改善箇所説明図

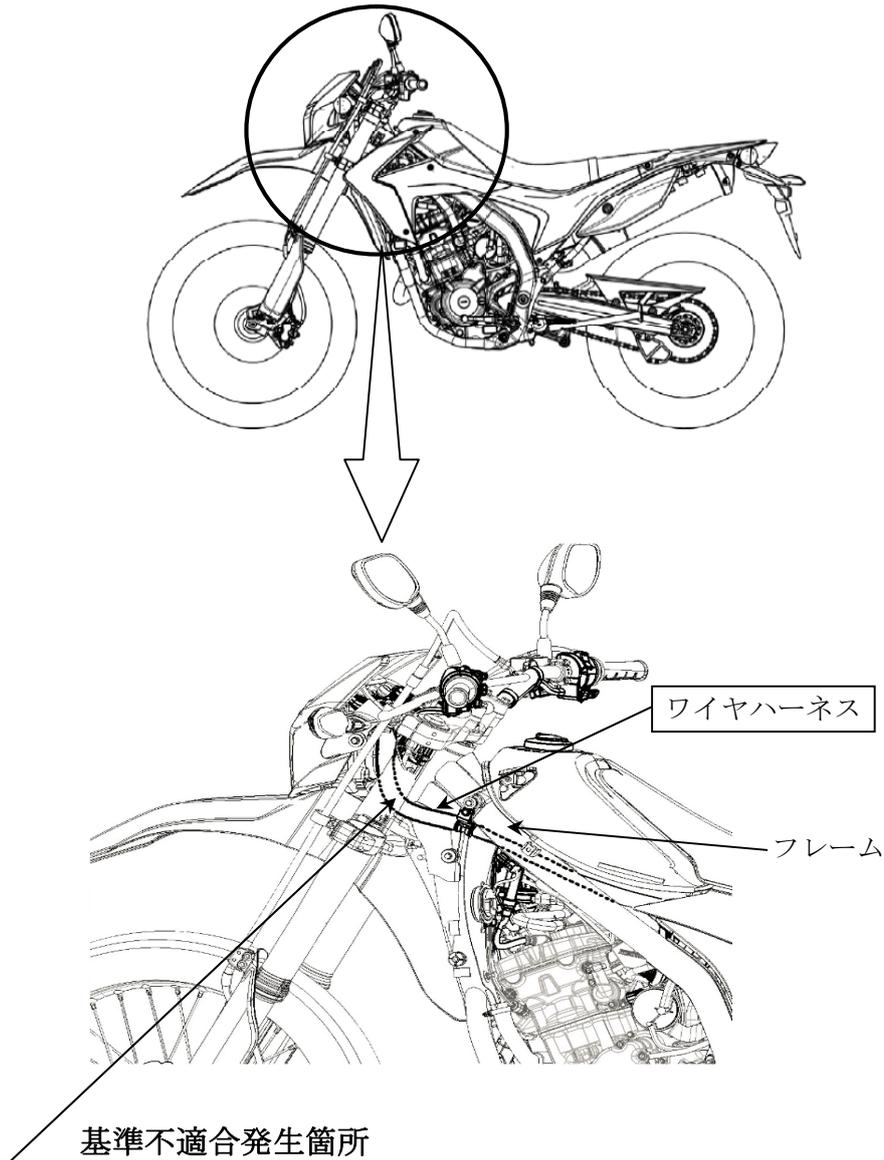
ワイヤハーネスにおいて、フレームへの組付け手順が不適切なため、組付け時に当該ハーネスを傷つけたものがある。そのため、ハンドル操作等を繰り返し行くと、当該ハーネスが断線し、前照灯、制動灯、方向指示器、速度計、警音器の作動不良になる、または、エンストして再始動できなくなるおそれがある。

全車両、ワイヤハーネスを点検し、傷があるものはワイヤハーネスを新品と交換する。

注： は交換部品を示す。
